**Avis délibéré de la mission régionale d'autorité
environnementale sur la reconversion d'une halle
industrielle (bâtiment O23) sur le site de Michelin
Cataroux en logements, bureaux et activités sur la
commune de Clermont-Ferrand (63)**

(Deuxième avis)

Avis n° 2021-ARA-AP-1158

Avis délibéré le 6 juillet 2021

Figure 3: Évolutions du projet (source : Comparatif entre l'étude d'impact 2018 et l'étude d'impact 2021)

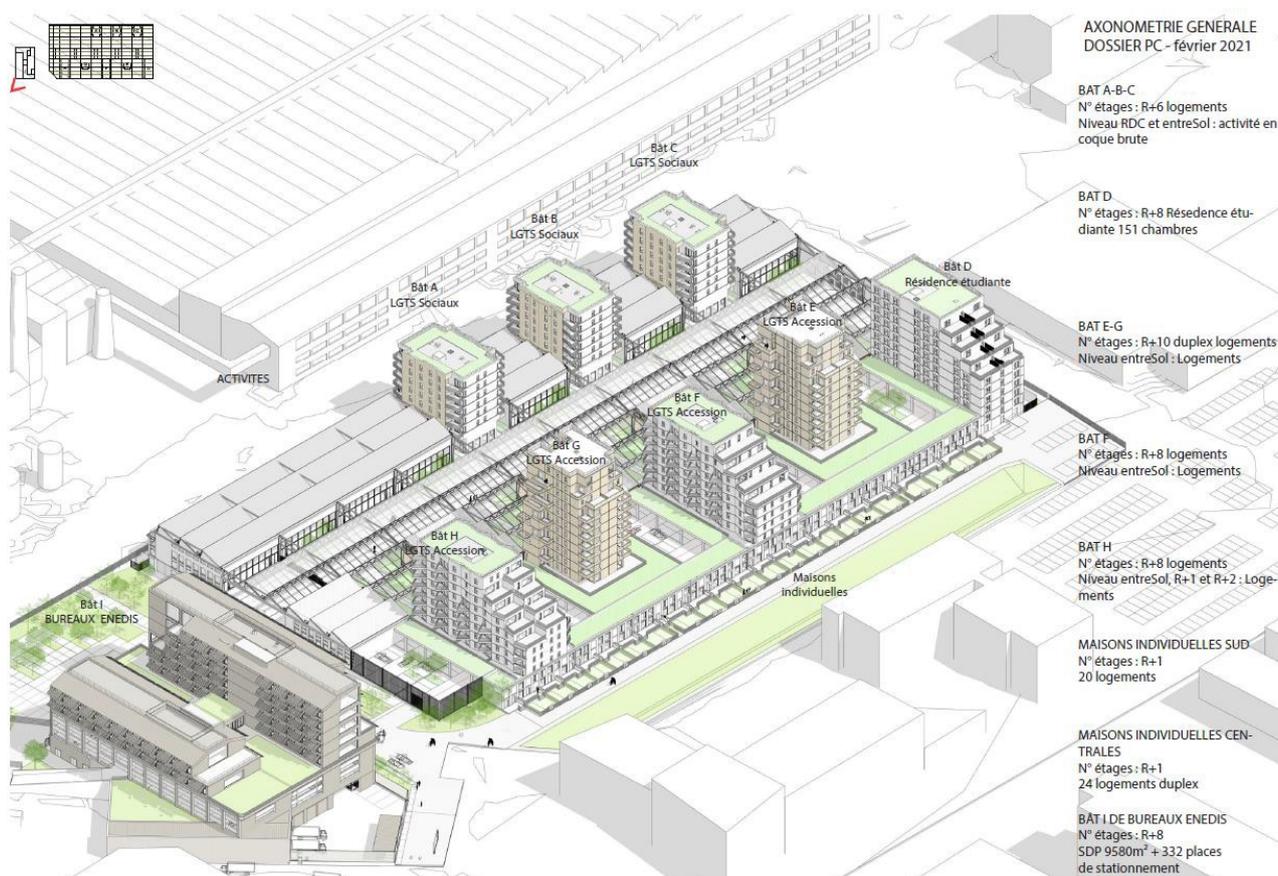
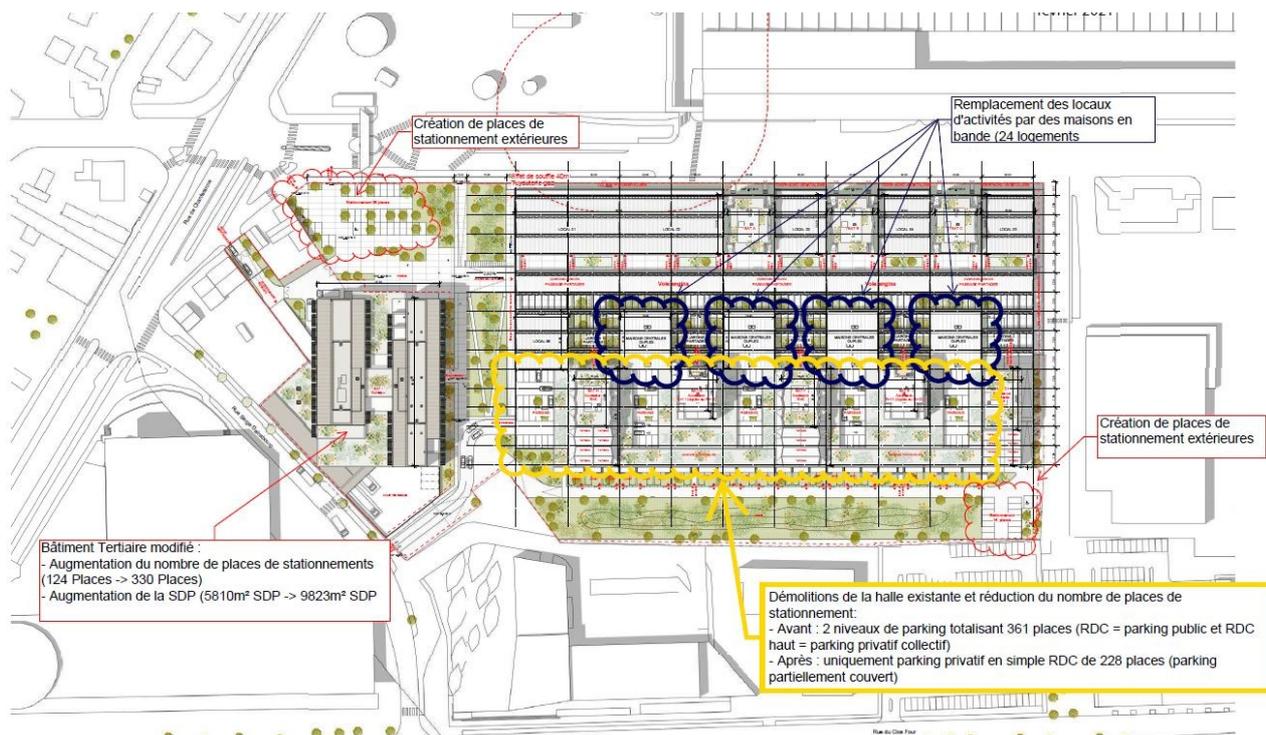
- la réutilisation d'un bâtiment industriel existant (bâtiment O23) en y intégrant des constructions nouvelles : seule une partie de la halle industrielle est finalement conservée (la partie sud en particulier est démolie) et une partie des locaux d'activités prévus est remplacée par des maisons individuelles (24 logements). Un lieu de restauration est prévu ;
- la construction d'un bâtiment neuf accueillant des activités tertiaires en partie ouest du site : la surface de plancher a été multipliée par 1,7, passant de 5 810 m² à 9 823 m² ;
- la réalisation d'espaces verts (surface de 1 800 m² quasi inchangée, dont la composition a évolué : diminution de la surface des espaces verts en pleine terre et division par deux du nombre d'arbres « hauts » au profit d'espaces sur dalle) et de parkings, avec une augmentation de 114 places, 629 places⁴ contre 515 initialement).

Le dossier n'explique aucunement les raisons, notamment environnementales, ayant conduit à modifier les caractéristiques du projet : augmentation du nombre de logements, de stationnements, diminution des espaces de pleine terre, etc. L'étude d'impact évoque « un appel d'offre fixant notamment de nouvelles contraintes de dimensionnement » concernant le bâtiment ouest, sans plus d'indication. La démolition de la façade sud de la halle est liée à « des raisons structurelles ». La suppression de la salle de spectacle au nord-ouest de la halle serait liée aux risques technologiques auxquels la partie nord du site est exposée. La suppression du recours à une pompe à chaleur n'est pas justifiée.

L'Autorité environnementale recommande de décrire les raisons, notamment environnementales, ayant conduit à modifier différentes caractéristiques du projet .
